28PD6921/78R

Linhas escuras verticais em AV Chassis A10 DVD

Service Information

Figura 1

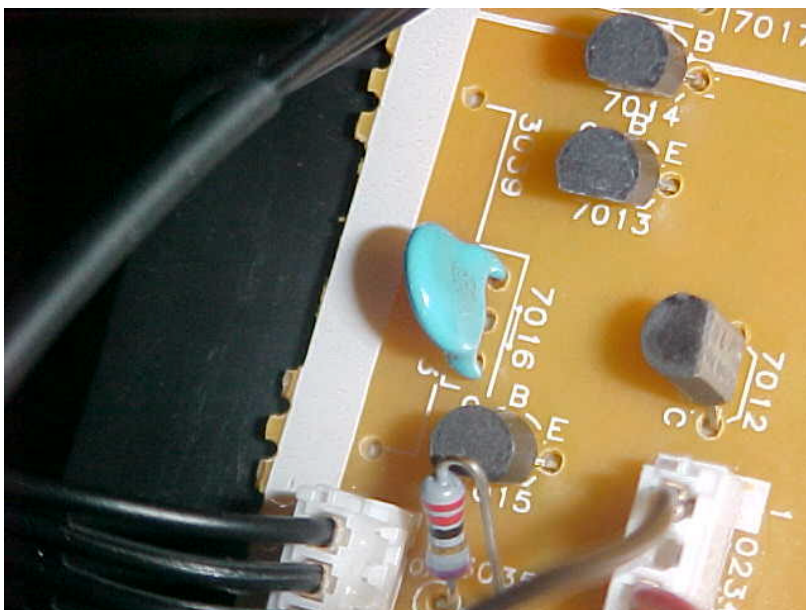
SINTOMA:

Este sintoma é causado pelo diodo SMD 6010 que fica no circuito de rotação e irradia quando o valor de ajuste de rotação fica entre +7 e -7 acima destes valores a tensão sobre ele cai e diminui a sua irradiação.

Acrescentar um capacitor 2,2nF em paralelo com o diodo 6010.

Pode ser colocado na posição 7016 (Ver figura 1)

Para melhores resultados o capacitor deve ser adicionado diretamente sobre o diodo por baixo do painel e pode ser aplicado outro valor entre 1,2nF e 4n7.
